SYNTHESE DE LA PARTICIPATION DU PUBLIC PAR VOIE ELECTRONIQUE

Réalisation de la ZAC Satory Ouest Permis de
construire du Campus innovation Mines Paris

Capture d'écran : PC4_Notice descriptive avant et après projet-Projet

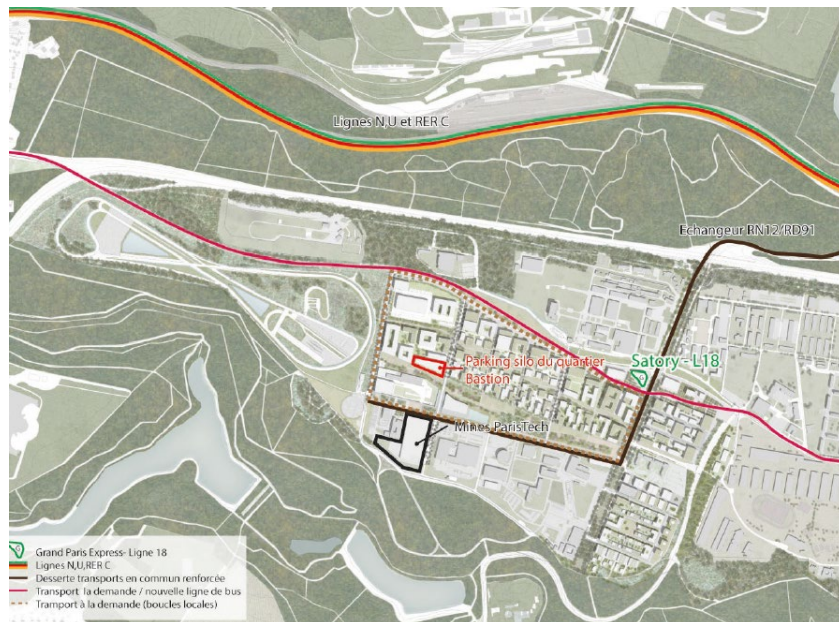
Contribution APACH Satory Ouest page 3: « Les parkings sont prévus DANS une superficie incluse à l'intérieur de la lisière boisée sur le plan fourni. Compatible avec le SDRIF ?? Ils devraient être séparés du site classé par une végétation adéquate pour en masquer la vue depuis le site classé. Il est question dans le dossier d'une construction annexe en silo pour des parkings. Où est-elle située ? Hauteur du bâtiment. ».

En réponse, il est indiqué que le Campus des Mines Paris ne disposera que d'un parking en sous-sol des bâtiments en façade Nord pour une capacité de 47 places de stationnements. Il n'est donc pas prévu de parking aérien au Sud de la parcelle, dans la lisière boisée.

Selon la pièce PC4_Notice descriptive avant et après projet, « *le parking J1 est situé sous le parvis et l'équipement complémentaire de recherche. Il comprend les places VL, ainsi que 2 roues motorisées, avec une sortie piétons sur l'allée des Marronniers à proximité du parvis Mines ParisTech...* ».

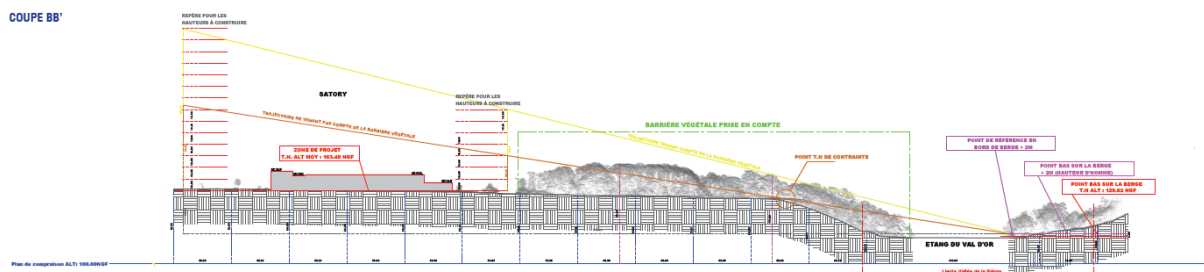
Contribution APACH page 3 : « On ne peut par ailleurs pas conserver les pistes d'essais qui descendent en site classé vers l'étang du Val d'Or en site classé. ».

L'accès public à la forêt doit être rendu possible, ce qui ne semble pas être le cas actuellement.

Nulle part on ne voit sur les plans du projet l'allée champêtre figurant en page 32 de la présentation. On ignore si cette allée permet ou pas un accès public à la forêt domaniale. ».

Le futur aménagement du mail 30 ne relève pas du Département des Yvelines, Maître d'Ouvrage du Campus des Mines Paris ; il est porté par l'EPAPS. De ce fait, ces observations soulevées ne peuvent pas faire l'objet d'une réponse de la part du Département.

Capture : PC-Annexe 1_Etude co-visibilité_Projet

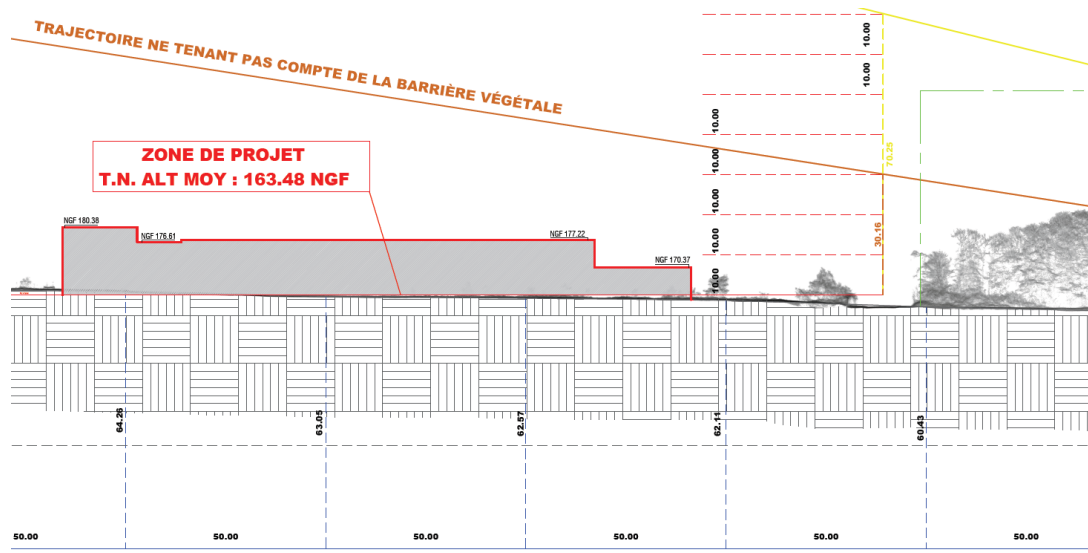
Amis de la vallée de la Bièvre page 1 : « D'autres choix sont discutables et ne semblent pas tenir compte des exigences du site classé :

- le recul des 50m par rapport à la lisière du massif boisé de plus de 100 ha ne semble pas toujours respecté.
- l'emprise de la piste d'essai qui descend dans ce même massif, empiétant dans le site classé, aurait pu profiter de ces aménagements pour en être sorti et redonner sa cohérence à la protection de la forêt. Il ne devrait plus être possible aujourd'hui de conserver cette activité génératrice de multiples nuisances dans ce qui se veut un lieu exemplaire.
- le souci de non-visibilité des bâtiments d'activités : leur hauteur, excessive et l'absence de recul des 50m de la lisière entraînent une visibilité qui n'a pas lieu d'être depuis le site classé. ».

L'étude de co-visibilité présente en Annexe du dossier PC (PC-Annexe 1_Etude co-visibilité_Projet) démontre que le bâtiment respecte bien la limite de recul de 50m avec la forêt de plus de 100ha.
